**Avis de la Mission Régionale d'Autorité environnementale  
Nouvelle-Aquitaine formulé à l'occasion de la présentation  
d'un projet de centrale photovoltaïque au sol  
à Monflanquin (47)**

n°MRAe 2023APNA163

dossier P-2023-14687

**Localisation du projet :** Commune de Monflanquin (47)  
**Maître(s) d'ouvrage(s) :** Société SEM Avergies  
**Avis émis à la demande de l'Autorité décisionnaire :** Le préfet de Lot-et-Garonne  
**En date du :** 5 septembre 2023  
**Dans le cadre de la procédure d'autorisation :** Permis de construire  
L'Agence régionale de santé et le préfet de département au titre de ses attributions dans le domaine de l'environnement ayant été consultés.

Plan masse du projet – extrait de l'étude d'impact page 12

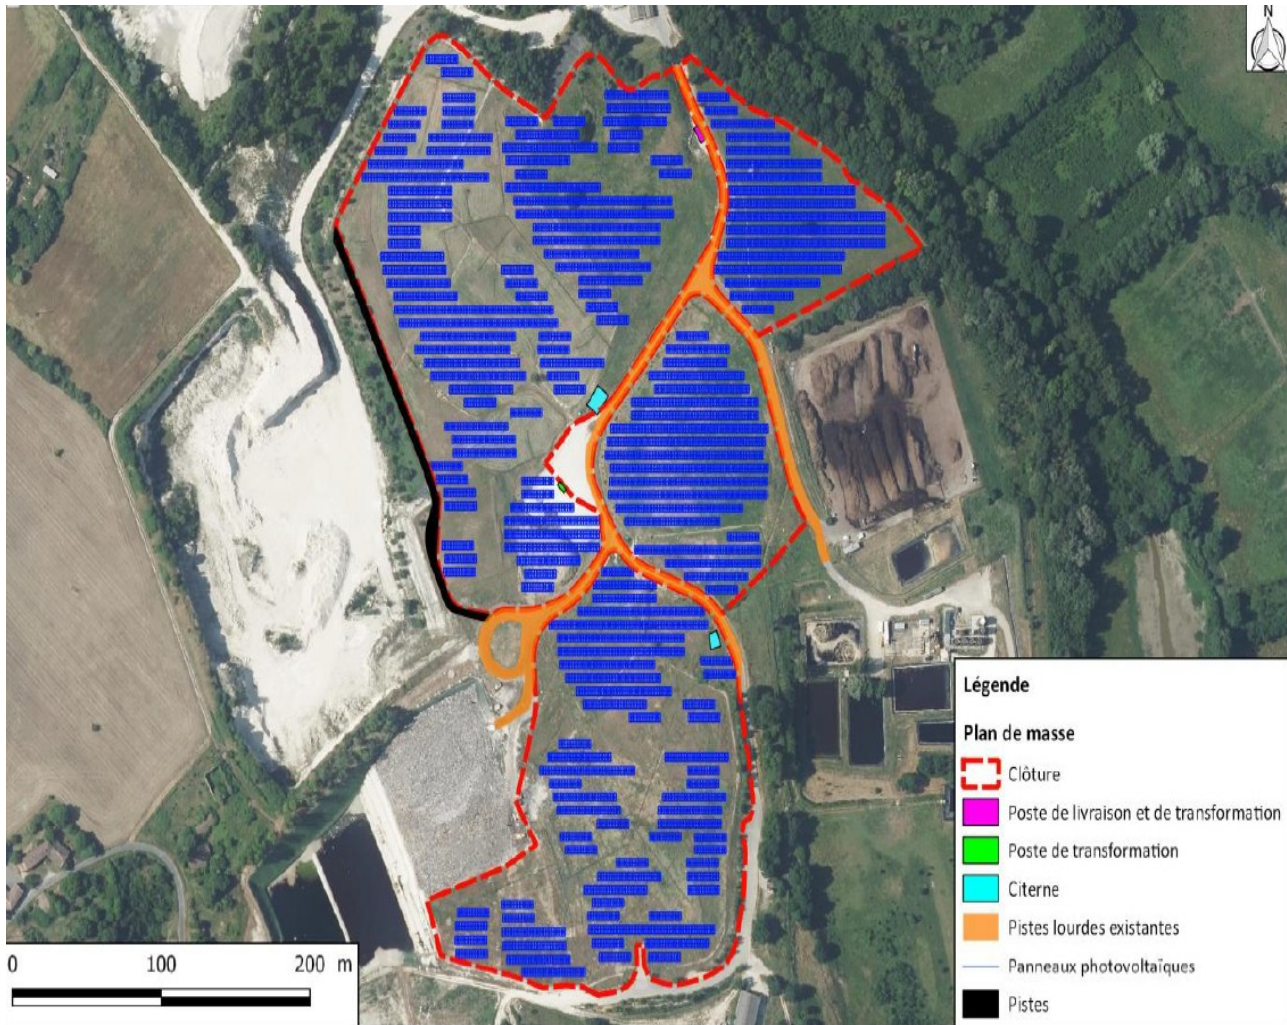
Le projet prévoit un **raccordement électrique** au poste source de Villeneuve-sur-Lot à 15,7 km du site de la centrale photovoltaïque de Monflanquin, via des réseaux enterrés sous les voiries du domaine public existantes.

D'une manière générale, la MRAe rappelle que le raccordement du parc photovoltaïque au réseau public d'électricité fait partie intégrante du projet et recommande que les enjeux environnementaux liés aux opérations de raccordement soient précisés et fassent l'objet de la mise en œuvre de la séquence Éviter Réduire Compenser (ERC). Il en est de même pour les obligations légales de débroussaillage (OLD) imposés au-delà du périmètre clôturé du parc.
